INFORME TÉCNICO DE FISCALIZACIÓN AMBIENTAL

ARENAS SILICEAS CRISTALERIAS TORO

DFZ-2022-415-VII-RCA

Figura 6. Imagen satelital Google Earth contenido en ITF DGA N.º 25/2022 donde se indican puntos inspeccionados y atravesio de quebrada constatado en terreno.
Fuente: ITF DGA N.º 25/2022.

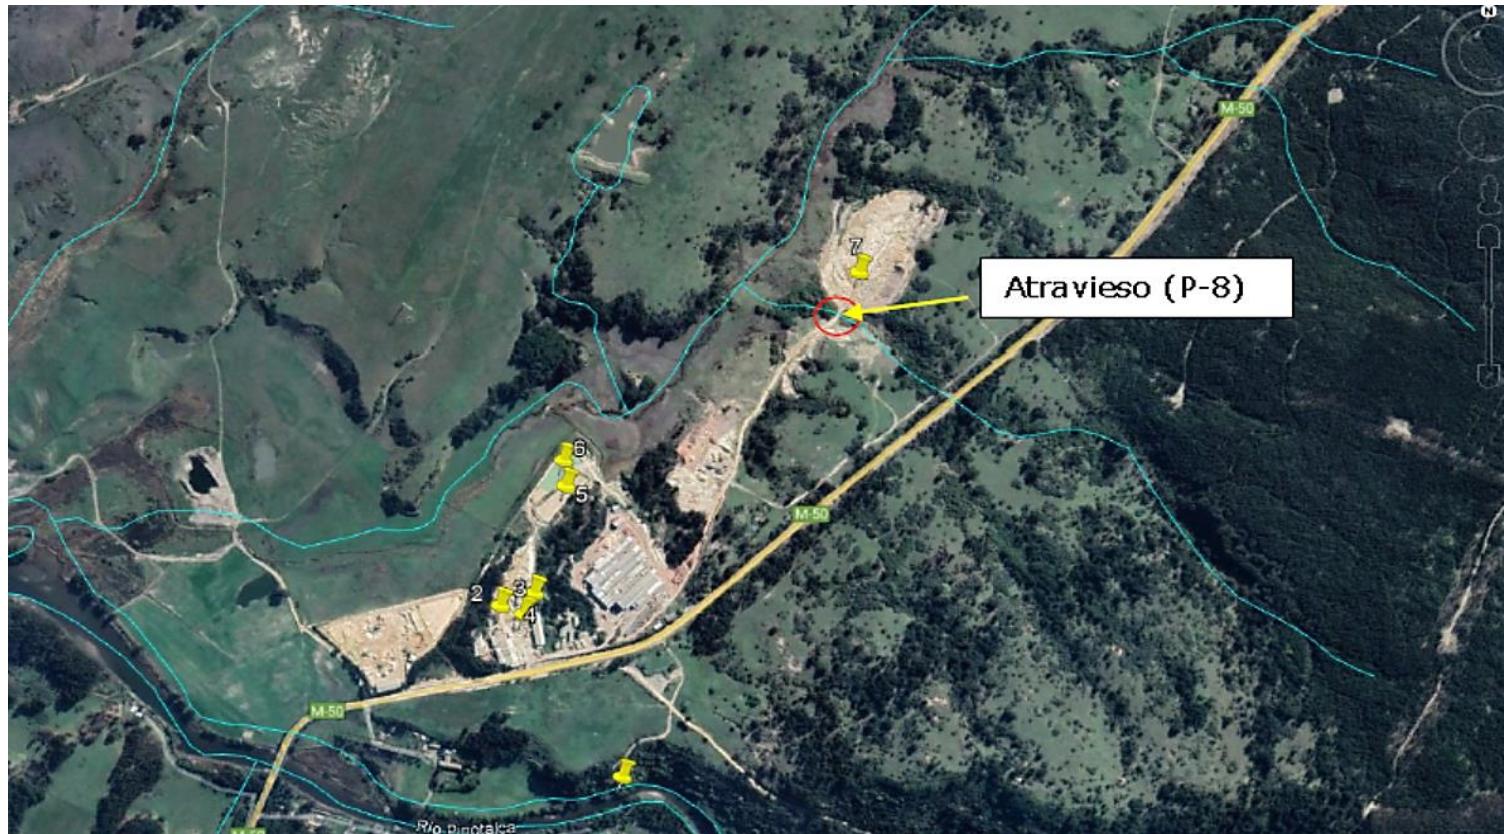
Respecto a la existencia de quebradas en la zona de emplazamiento del proyecto, y según análisis en gabinete, en la Figura 2 siguiente se observa sobre una Imagen Google Earth, la cartografía Oficial del IGM, carta F055 Chanco, escala 1:50.000. – En el presente informe Figura 6-

De acuerdo a la figura anterior, existe una intervención de una quebrada sin nombre (circulo en rojo), en las cercanías del punto 7, mediante la construcción de un atravesio por camino que permite acceder a sector Plan de Cierre y Yacimiento Flora, lo anterior según Plano Catastro REV2-Model, aportado por el titular y que se muestra a continuación en la Figura N° 3siguiente.-En el presente informe Figura 7-Dicho atravesio se ubica en un punto P-8 de coordenadas UTM E: 718.378; N: 6.062.299 Datum WGS84, H18S y el mismo se observa la Fotografía N°7 siguiente. - En el presente informe Figura 8-

Figura 7. Parte Plano Catastro REV2-Model, aportado por el titular, donde se visualiza la construcción de un camino que cruza una quebrada hacia sector Plan de Cierre y Yacimiento Flora. Fuente: ITF DGA N.º 25/2022.

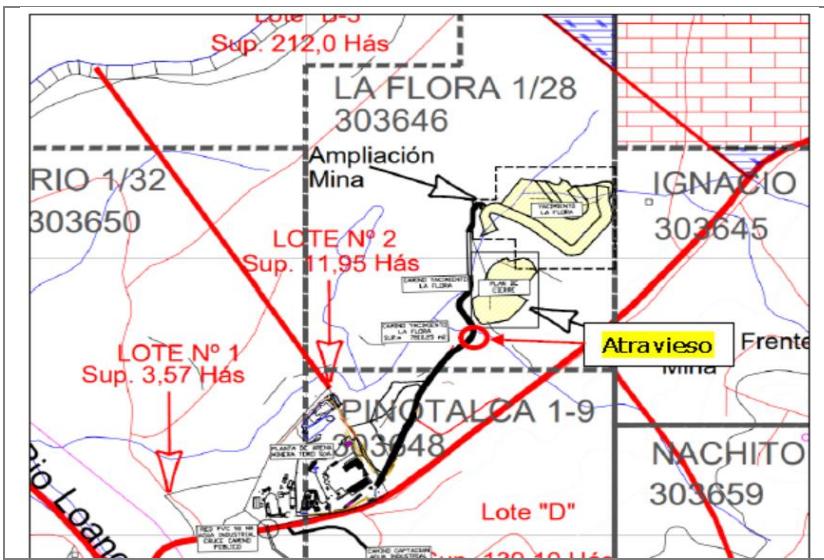
Respecto a dicho atravesamiento, en las RCAs N°75/2000, 158/2002, 188/2005 la obra no se declara ni consta algún tipo de aprobación sobre la misma.

De lo anterior se desprende que, en la pertinencia señalada previamente, no se especifica que la obra ubicada en el punto P-8 esté autorizada, tal cual lo señaló en la Adenda Complementaria el titular (literal q precedente). Adicionalmente, la obra de atravesio es parte de proyecto global de extracción asociado a la Unidad Fiscalizable, por tanto, debió haberse presentado el PAS 156, sin embargo tal cual consta en el proyecto ingresado en el SEIA, el titular siempre se pronunció indicando la inexistencia de obras de modificación de cauce, no habiendo por tanto una evaluación ambiental para la obra ubicada en el punto P-8.

Se hace hincapié en que el punto P-8 se ubica sobre una quebrada afluente del río Loanco, según la cartografía oficial del Instituto Geográfico Militar. Se hace hincapié en que el punto P-8 se ubica sobre una quebrada afluente del río Loanco, según la cartografía oficial del Instituto Geográfico Militar.

Revisado el Catastro Público de Aguas, no se registran ingresos para aprobación sectorial de proyecto de modificación de cauce en el punto P-8.

En base a los antecedentes recabados en la actividad de inspección y los resultados del examen de información realizados por DGA, respecto a intervenciones de cauce, se verifica que el titular realizó la implementación de un atravieso para acceder al sector en proceso de Plan de Cierre Pino y el Yacimiento La Flora , efectuando una modificación de cauce en el proceso, obra que no está descrita o abordada en la evaluación ambiental de los proyectos asociados a la unidad fiscalizable, como tampoco se encuentra autorizada por el servicio competente, DGA, siendo por tanto una obra que requiere autorización de la autoridad, conforme lo establece el Código de Aguas. De acuerdo a lo establecido por la Dirección General de Aguas, la intervención, requería la tramitación del permiso ambiental (PAS) 156, permiso para efectuar modificaciones de cauce fundado en los artículos 41 y 171 inciso 1º del D.F.L. Nº 1.122, de 1981, del Ministerio de Justicia, Código de Aguas. Lo anterior, dentro del contexto de la evaluación ambiental de los proyectos que conforman la unidad fiscalizable.

En virtud de lo establecido precedentemente y con la finalidad de dar cumplimiento a lo establecido en la evaluación ambiental, por medio de la Resolución Exenta RDM N.º18 (Anexo 8), se instruye al titular a regularizar la modificación de cauce constatada en la unidad fiscalizable, y en conformidad a lo que establece el órgano competente (DGA) y la normativa vigente.

Fotografía 14. Vista general de las piscinas decantadoras constatadas en terreno. A la izquierda se encuentra la piscina sin material y a la derecha la piscina con material en su interior.

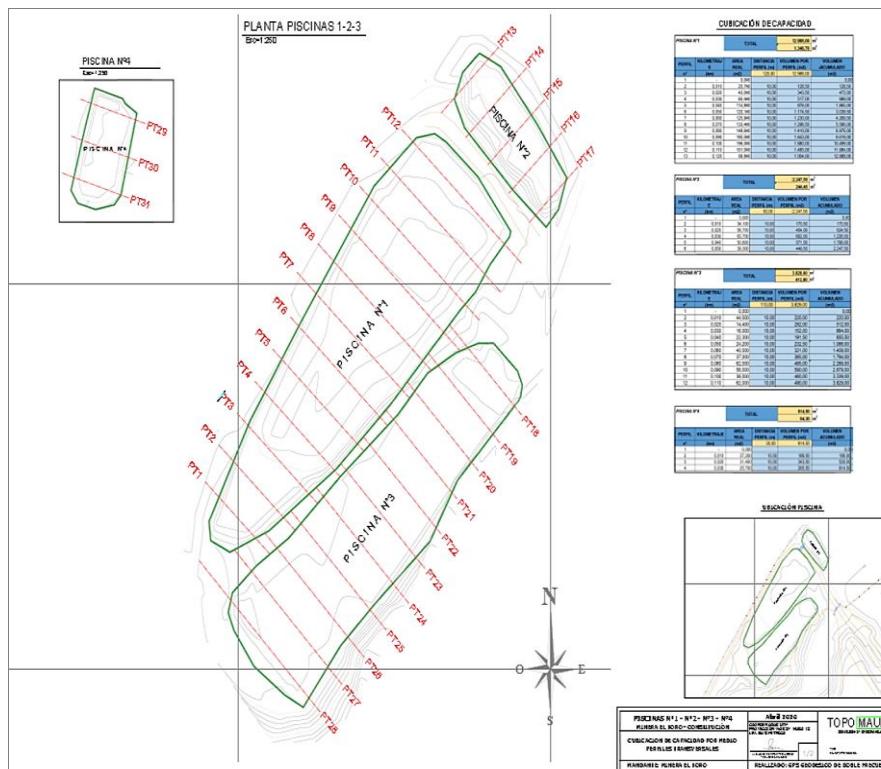
- 1 Piscina decantadora ubicada en la planta de procesos: piscina decantadora de geometría ovalada, excavada en el suelo, y una superficie aproximada de 15 m x 30 m. La piscina cuenta con un cierre perimetral dispuesto en base a tranqueras y se ubicada en las coordenadas UTM referidas al Datum WGS 84: 717.756 E, 6.061712 N.
- 3 Piscinas decantadoras en sector norte de la unidad fiscalizable: piscinas decantadoras excavadas en suelo ubicadas en las coordenadas de referencia coordinadas UTM referidas al Datum WGS 84: 717.787 E, 6.061.868 N. Existen dos piscinas de geometría trapezoidal y de dimensiones aproximadas de 120 m x 40 m. En la cabecera de una de estas piscinas existe una de menor dimensión, aproximadamente de 40 m x 10 m, también excavada en el suelo.
